Comune di **Ravenna**

Area Infrastrutture Civili  
Servizio Tutela Ambiente e Territorio

Ravenna, 11/04/23

**Oggetto: PROCEDURA DI VALUTAZIONE DI IMPATTO AMBIENTALE AI SENSI DELL'ART.23 DEL D.LGS 152/2006 RELATIVA AL PROGETTO PER LA REALIZZAZIONE DI UN HUB ENERGETICO DENOMINATO "HUB ENERGETICO AGNES ROMAGNA 1 E 2" DA REALIZZARSI SIA A MARE CHE A TERRA IN COMUNE DI RAVENNA. POTENZA COMPLESSIVA PRODOTTA 700 MW, PROGETTO PNIEC. TRASMISSIONE OSSERVAZIONI E RICHIESTE DI CHIARIMENTI.**

ELAB. 003/g PIANO URBANISTICO - Area 7B Progetto e parametri urbanistici SCALA 1:500 GENNAIO 2023

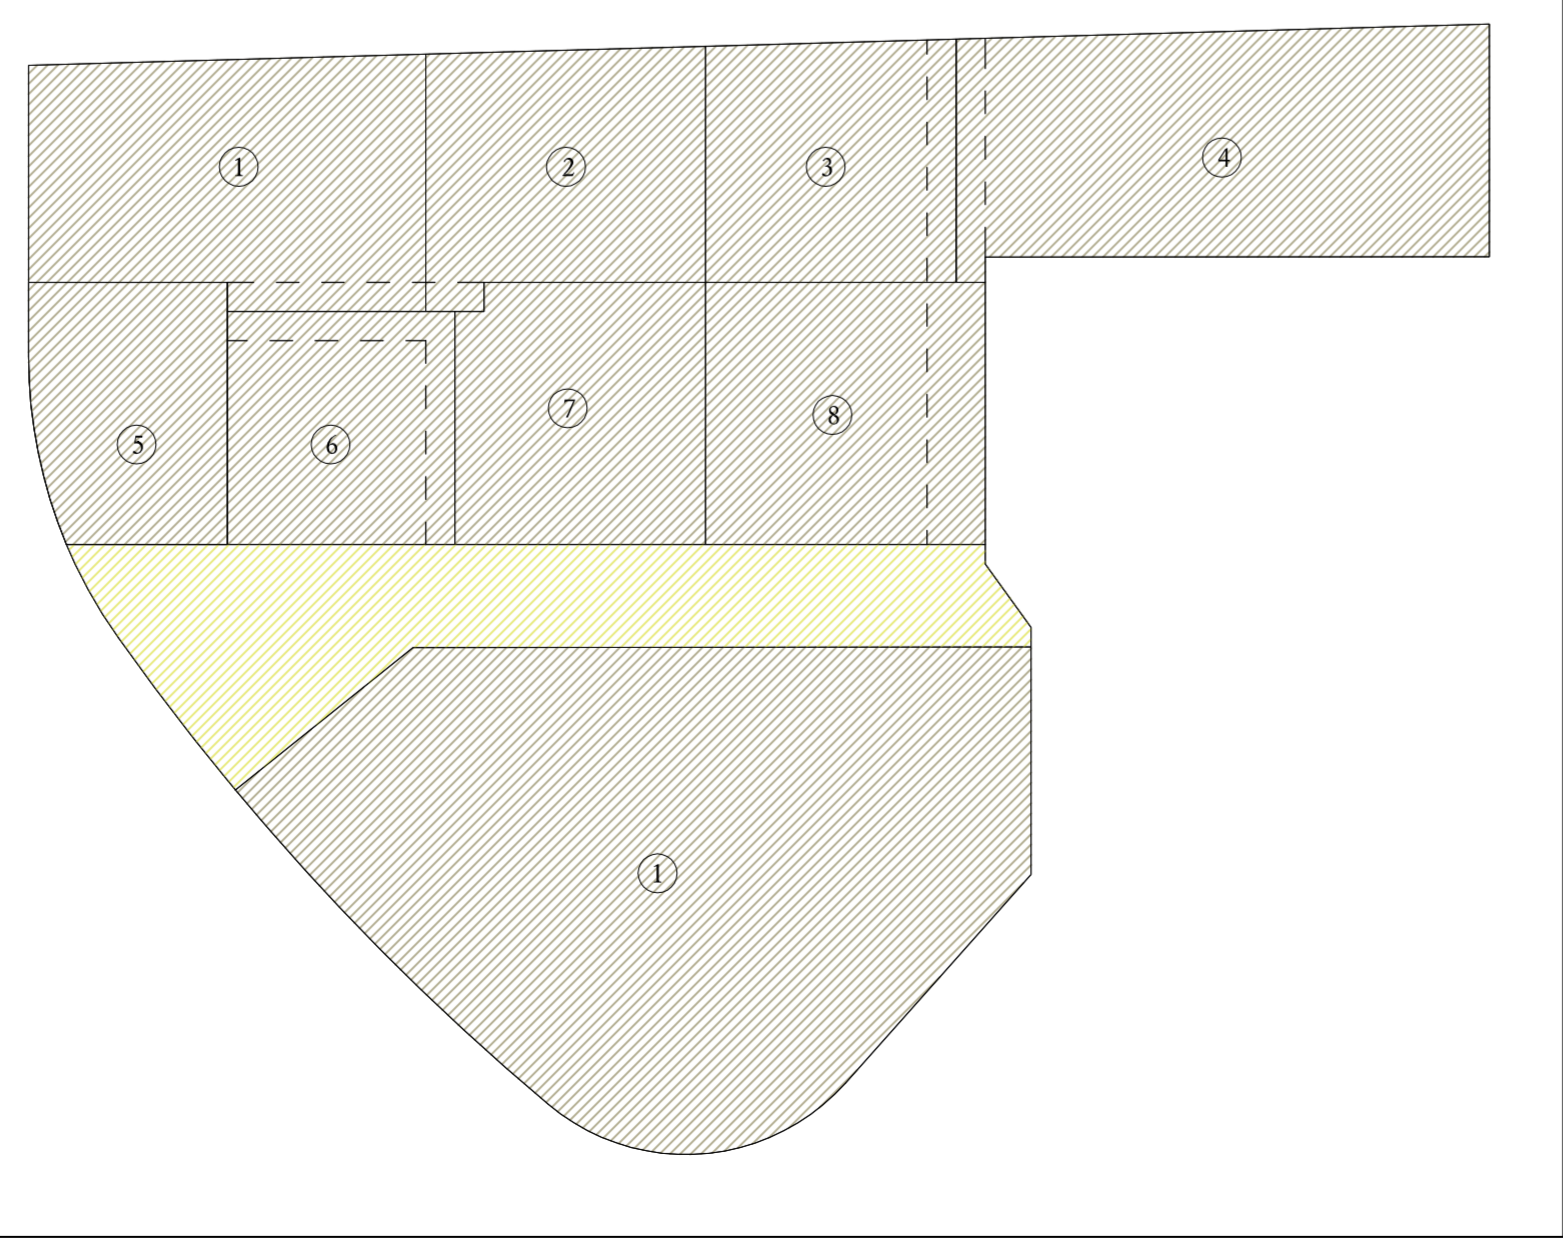
2) in merito alla valutazione della DPA di progetto e delle interferenze di essa con l'edificato, occorre integrare la planimetria riportante il tracciato di progetto dell'elettrodotto a 220 KV con gli schemi progettuali previsti in due comparti soggetti a pianificazione unitaria già approvati dal Comune di Ravenna, i quali prevedono la costruzione di edifici in vicinanza al percorso previsto per l'elettrodotto; si tratta in particolare di due comparti nella località di Punta Marina (vedasi gli allegati al presente parere "*03g\_Area7b\_Progetto\_30\_01\_2023.pdf.p7m*" e "*Elaborato 9 - Progetto e vincoli.pdf.p7m*"), il primo tra via della Medusa e la pineta, il secondo in corrispondenza del mappale 1820 (foglio 14 sez. A del Catasto Terreni del Comune di Ravenna).

- che lo studio dei tracciati sia effettuato tenendo conto anche dei piani di sviluppo ed espansione indicati negli strumenti urbanistici ed a tal proposito si rileva un'interferenza sostanziale con la strada di circuitazione prevista e già approvata relativa alle opere di urbanizzazione del comparto cd. COS13 di Punta Marina;
